CORPORACIÓN PARA EL DESARROLLO SOSTENIBLE DEL URABA

Resolución

Por la cual se da por terminado el permiso de ocupación de cauce otorgado mediante Resolución N° 200-03-20-01-1160 del 20 de junio de 2025 y se adoptan otras disposiciones.

Ilustración 1. Geometría alcantarilla tipo cajón.
Fuente. INGEVIAS S.A.S.

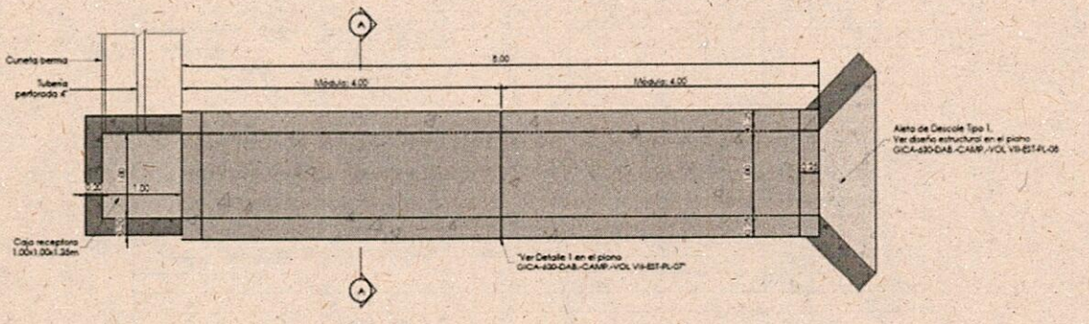
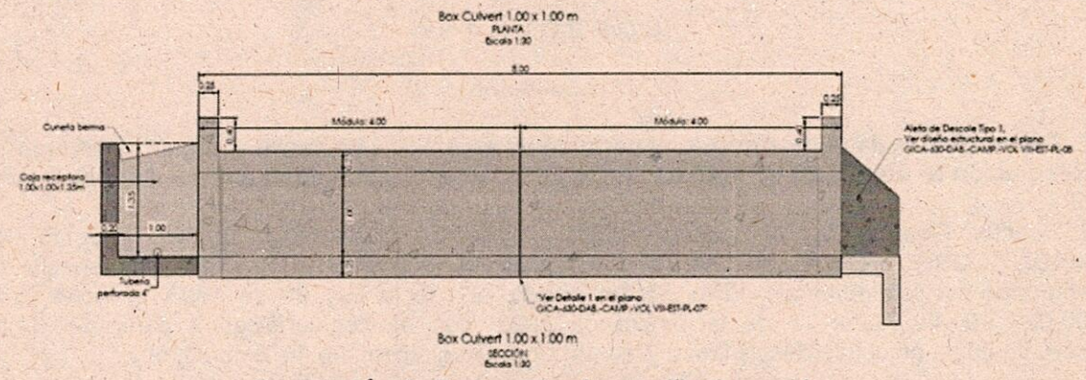
Acorde a los diseños presentados por INGEVÍAS, la obra obedece a la construcción de una alcantarilla tipo cajón con 4.5 m de longitud x 1.0 m de alto x 1.0 m de ancho, para un área de ocupación total de 4.5 m² y una pendiente de 2%, con caja receptora con 1.0 m de alto x 1.0 m de ancho en el encole y aleta en el descole.

*Mediante oficio radicado N° **160-34-01.26-4499 del 04 de agosto de 2025**, el consorcio **INGENIERIA Y VIAS SAS BIC**, representado legalmente por **JUAN SEBASTIÁN RIVERA PALACIO**, o quien ocupe su lugar en el cargo, presenta una solicitud para modificar el diseño estructural de la **alcantarilla tipo cajón - Box Culvert** situada en la abscisa **Km 6+118 – Obra N°30**; con 4.50 m de longitud x 1.0 m de alto x 1.0 m de ancho, para un área de ocupación total de 4.5 m² y una pendiente de 2%, con caja receptora de 1.0 m x 1.0 m, encole y aleta en el descole, por una **tubería Novafort de 36"** de 4.5 metros de longitud sin modificar el encole y el descole.*

***Ilustración 2.** Plano de la nueva obra.*
***Fuente.** INGEVIAS S.A.S.*

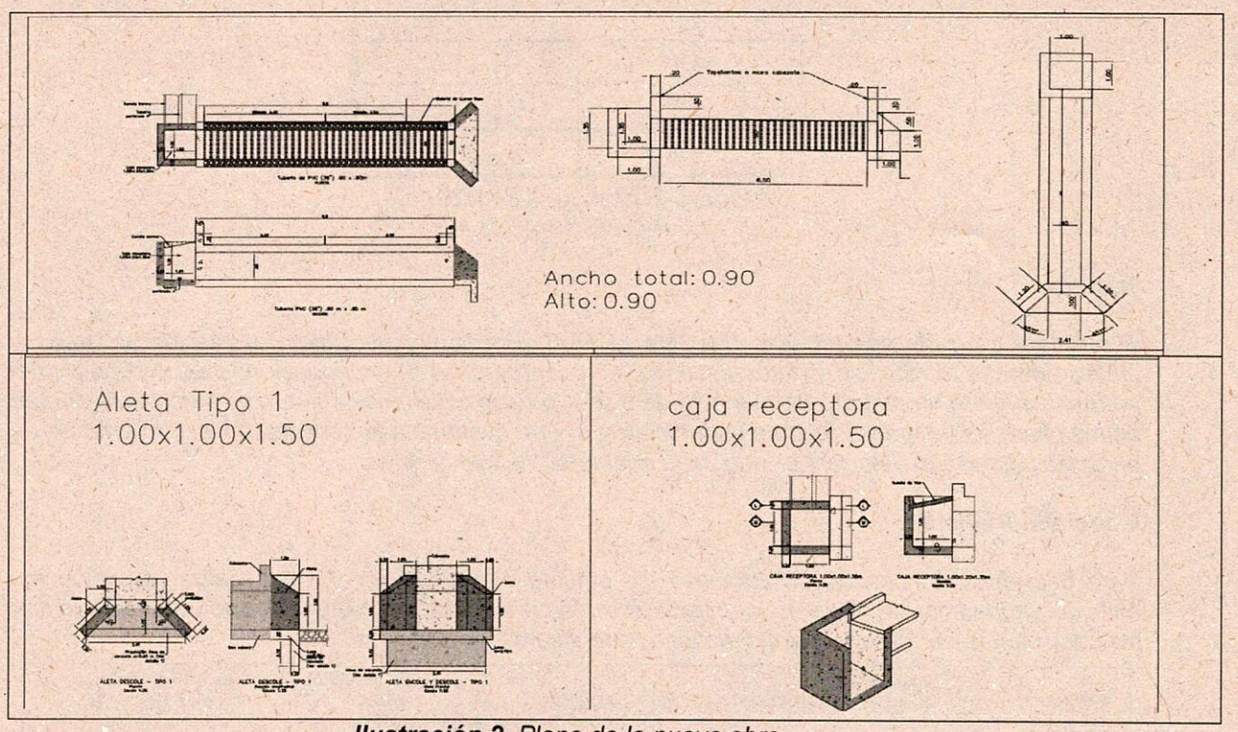
*En la solicitud de modificación se indica que la **alcantarilla tipo cajón - Box Culvert** situada en la abscisa **Km 6+118 – Obra N°30,** se realiza un cambio estructural a **tubería Novafort de 36''** de 4.5 metros de longitud, el encole y el descole no tendrán modificaciones.*

- *Revisada la información presentada se constató que el diseño propuesto no modifica la localización, el área a intervenir, ni los diseños del encole y el descole aprobado mediante Resolución **N° 200-03-20-01-1160 del 20 de junio de 2025.***

- *Teniendo en cuenta las especificaciones técnicas propuestas para la modificación del diseño estructural de la **alcantarilla tipo cajón - Box Culvert** situada en la abscisa **Km 6+118 – Obra N°30**, se considera **viable** modificar el diseño estructural de la **alcantarilla tipo cajón - Box Culvert** por una **tubería Novafort de 36"** de 4.5 metros de longitud, conservando las medidas del encole y el descole.*

ARTÍCULO PRIMERO. Modificar el diseño estructural de la alcantarilla tipo cajón - Box Culvert, por una tubería Novafort de 36" de 4.5 metros de longitud sin modificar el encole y el descole, conservando las medidas del encole y el desencole, situado en la ribera de una fuente hídrica denominada C-30, en la abscisa KM6+118, zona hidrográfica Atrato – Darién, Subzona Hidrográfica Ríosucio, ubicada en la vereda el Salado, Municipio de Dabeiba, Departamento de Antioquia, vía Dabeiba – Camparrusia Tramo 1.
